第12章 特例環境配慮書について提出された 意見の概要及び事業者の見解

特例環境配慮書について提出された都民の意見書並びに計画段階関係市長及び近隣県市長（以下「関係市長等」といいます。）の意見の件数は、表 12-1 に示すとおりです。

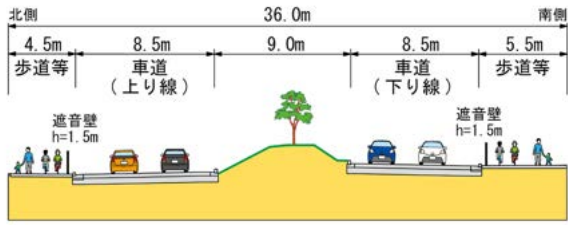
都民の意見の概要	事業者の見解
<p>尾根幹線整備事業での今回の事業区間 4.1kmのうち、標準区間とトンネル等区間について、環境影響評価が示されました。</p> <p>特例環境配慮書では、「尾根幹線整備方針、多摩ニュータウン再生の方針に基づきつつも、既存計画（A案）のままでは保全地域の湿地直下となりトンネル掘削による湿地内の生物の生息（育）環境への影響が懸念される」とし、トンネル等区間 1.2km について、新たに湿地の南側ルート案（B案）を検討しています。</p> <p>私たちは、A案と比較するならばB案を採用すべきとの立場ですが、B案に対しても懸念があります。</p> <p>当該の湿地は、連光寺・若葉台里山保全地域 33ha のほんの一部ですが、多摩地域でも希少となったこの湿地環境には、保全すべき特徴的な生態系があります。</p> <p>そして、その湿地が湿地であるために不可欠なのが地下水の供給ですが、周辺地域の急激な宅地化により、流入量はごく少ないのが現状です。</p> <p>今後、間接的であっても工事が周辺地域の地下水環境に影響を与えることがあれば、湿地の水環</p>	<p>特例環境配慮書において、「トンネル等区間」については、既定都市計画の位置とした【A案】と既定都市計画の位置より南側とした【B案】の異なる複数の対象計画案を策定し、【A案】と【B案】の評価結果の比較を行い、「標準区間」については評価結果を整理しました。この特例環境配慮書について、令和元年8月に都市計画変更素案及び特例環境配慮書の説明会を開催し、あわせて、オープンハウスも開催しました。</p> <p>今後、都民の皆様の意見書や関係市長等の意見、都民の意見を聴く会での意見、知事からの審査意見書を勘案して、特例環境配慮書における複数案から1案を選定し、計画策定を行います。</p> <p>連光寺・若葉台里山保全地域の湿地については、特例環境配慮書の「地盤」、「水循環」及び「生物・生態系」の項目において、【A案】、【B案】それぞれについて環境影響評価を行っています。</p> <p>「地盤」については、評価の指標とした「地盤沈下を進行させないこと」を満足します。「水循環」については、評価の指標とした「地下水等の状況に著しい影響を及ぼさないこと」を満足します。「生物・生態系」については、評価の指標とした</p>

都民の意見の概要	事業者の見解
<p>境、生物生息（育）環境を劣化させかねないことを懸念し、意見申し上げます。</p>	<p>「生息(育)環境に著しい影響を及ぼさないこと」及び「陸水域生態系に著しい影響を及ぼさないこと」を満足します。</p> <p>いずれの項目においても【A案】、【B案】ともに評価の指標を満足しています。</p> <p>また、トンネル工事の施行中には、環境保全のための措置として湿地の流量及び湿地周辺の地下水位をモニタリングします。あわせて、植生図を作成し、生息(育)環境の変化の有無を把握します。</p> <p>なお、湿地の生息（育）環境を主に支える共同井戸からの流入と湿地周辺からの湧水については、難透水性の古期ローム層の上に分布する新期ローム層、沖積層及び盛土・埋土層に雨水が浸透したものです。トンネルの掘削工事により、これらの集水域の改変は行わないため、影響はありません。</p>

図 12.1-6 騒音予測地点断面図（西側坑口部 聖ヶ丘四丁目付近）

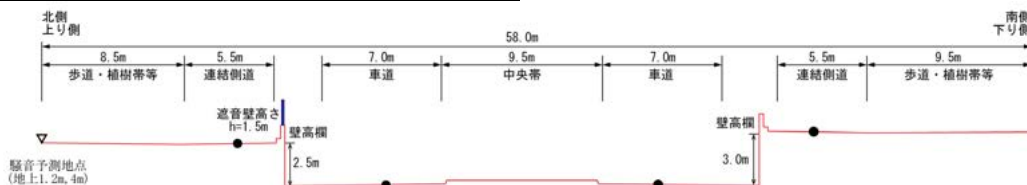
都民の意見の概要	事業者の見解
<p>トンネル西側出口（聖ヶ丘）からは、トンネル内、車走行に起因する車騒音が放出されるが、この点について、何ら考えられていないように思われる。</p> <p>西側・聖ヶ丘四丁目南部には、この騒音が問題になるのは必至である。</p> <p>そこで、少しでも低下させる為、西側走行車線（トンネル入口）の西側に、防音壁（住宅地の方が高い為、ある程度、高く、長さは、人家のない交差点方向に音が行くように、少なくとも、電車2両（40m）位は必要）を設置してもらいたい。</p>	<p>トンネル坑口部における騒音の予測では、トンネル内を走行する自動車に起因するトンネル坑口からの音を加味して予測しています。</p> <p>トンネルの西側坑口部（聖ヶ丘四丁目付近）及びトンネルの東側坑口部（長峰三丁目付近）において、図 12.1-6、図 12.1-7 に示すとおり、遮音壁を考慮した騒音の予測を行っています。また、図 12.1-8 に示すとおり、トンネルの西側坑口部（聖ヶ丘四丁目付近）では、北西側に高さ 1.5m 又は 2.0m、トンネルの東側坑口部（長峰三丁目付近）では北側に高さ 1.0m、南側に高さ 2.0m 又は 2.5m の遮音壁を設置します。あわせて、低騒音舗装を採用するとともに、東側坑口部の北側の側壁に吸音対策を施すことにより、騒音の予測結果は、評価の指標とした環境基準を満足します。</p>
